第6回 原子炉圧力容器に対する供用期間中の破壊靱性の確認方法等の
技術評価に関する検討チーム 資料6-4に対するコメント

令和2年8月7日
(一社)日本電気協会
原子力規格委員会

標記につきましては、第6回検討チーム会合資料6-4の技術評価書案に対するコメントを以下の通り取りまとめましたので回答いたします。

図 7-1 脆化予測による予測誤差を考慮したマージン (M_p)

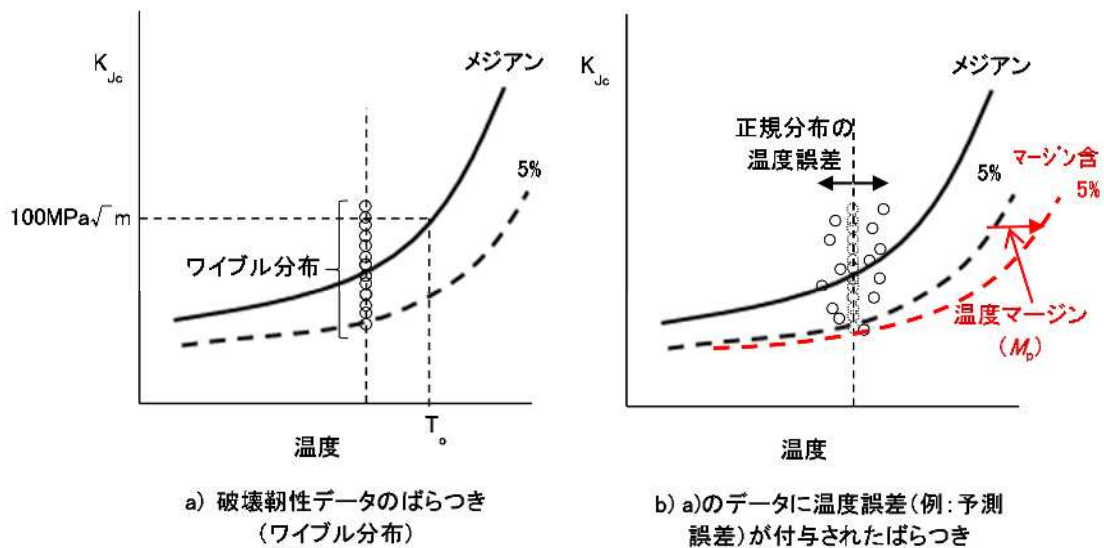
M_k の算出式 ($M_k = 1.65 \times \{(\sigma_M^2 + \sigma_o^2 + \sigma^2)^{1/2} - \sigma_M\}$ ・(12)式)は σ_M を含む二乗和平方根の値から σ_M を引いており、 $\sigma_o^2 + \sigma^2 < 3\sigma_M^2$ の範囲では{ }内の値が σ_M よりも小さくなる。数値を代入すると、 $\sigma_{T_o} > 40.5^\circ\text{C}$ の場合にのみ σ_M より大きなマージン M_k となるので誤差の算出方法としては妥当とはいえず、 σ_o の値によっては算出式を変えるなど、今後の検討が望まれる。

第3回検討チーム会合参考資料 3-3 の回答(2)b.にも記載のとおり、 T_{r30} に基づく破壊靱性遷移曲線を使用する場合、破壊靱性のばらつきに対して 5%信頼下限で評価しますが、脆化予測を行う場合には、更に予測に伴う不確実さ(予測誤差)を考慮する必要があり、その付加するマージンとして M_o を設定しています(図 7-1 参照)。また、マスターカーブの T_o に基づく破壊靱性遷移曲線を使用する場合には、破壊靱性データ数等に応じた T_o の誤差が含まれますので、これも考慮したマージンとして M_k を設定しています。誤差伝播の法則から、温度に換算したマスターカーブの破壊靱性のばらつき(σ_M)に、脆化予測に伴う不確実さ(σ)及び T_o の誤差(σ_o)が付加された場合の破壊靱性のばらつきは、 $\sqrt{(\sigma_M^2 + \sigma_o^2 + \sigma^2)}$ で表されます。したがって、5%信頼下限(メジアン+1.65 σ)の破壊靱性遷移曲線を使用する際に付加すべきマージン M_k は、5%信頼下限を使用することによるばらつき(1.65 σ_M)を差し引いた $1.65 \times \{\sqrt{(\sigma_M^2 + \sigma_o^2 + \sigma^2)} - \sigma_M\}$ となります。このように、本来の破壊靱性データのばらつきは 5%信頼下限で評価することとしており、 M_k は、脆化予測と T_o の誤差を考慮するための追加のマージンとして設定していますので、 M_k は σ_M より大きくする必要はありません。(添付資料-1)

図 2-1 脆化予測による予測誤差を考慮したマージン (M_p)

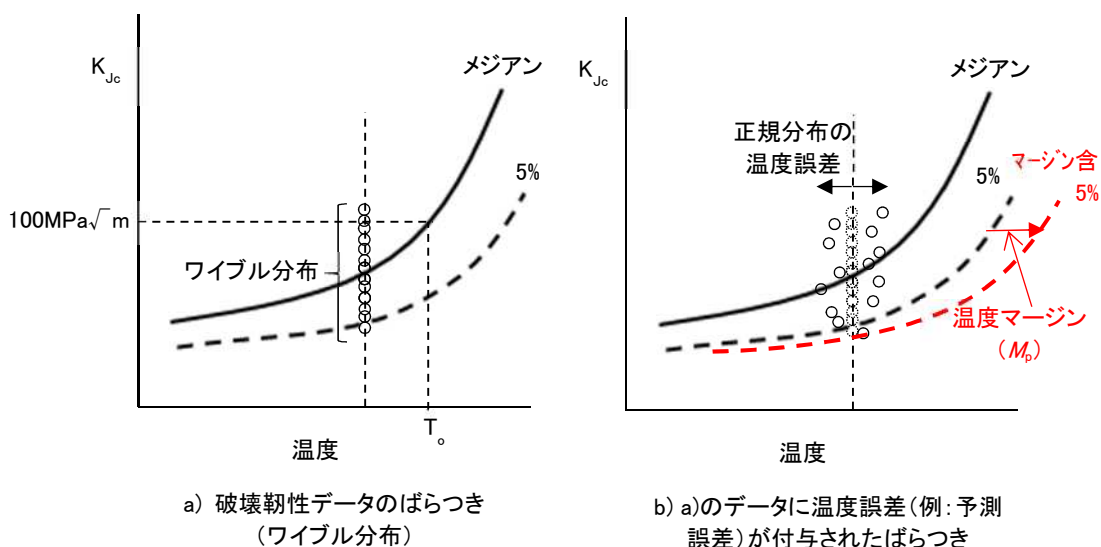
(2) (8)式における ΔT_t 及び M_p 並びに(10)式における M_k を算出したプロセスについて、詳細が分かるような資料を提示して下さい。説明には、(10)式でマージンを 2 乗和平方根で表せるとした技術的根拠、 σ_k 、 σ 、 σ_o の設定根拠と計算プロセスが分かる資料を含んで下さい。

PTS 評価用破壊靱性遷移曲線は、 T_{r30} 実測値をベースに設定したものであり、 T_{r30} の値として評価時期の照射量を考慮して算出した T_{r30} 予測値を用いる場合には、予測に伴う不確かさ(予測誤差)を考慮して適切な温度マージン(M_p と呼称)を付加する必要があります(図 2-1)。

M_p の値については、1)に示す誤差伝播の法則から設定した M_p の妥当性を、2)に示すモンテカルロ計算及び 3)に示す脆化予測法により予測した T_{r30} 予測値で整理した照射後破壊靱性データが破壊靱性遷移曲線を上回る確率と Wallin の評価法による破損確率を確認することにより、3°Cと設定しました。
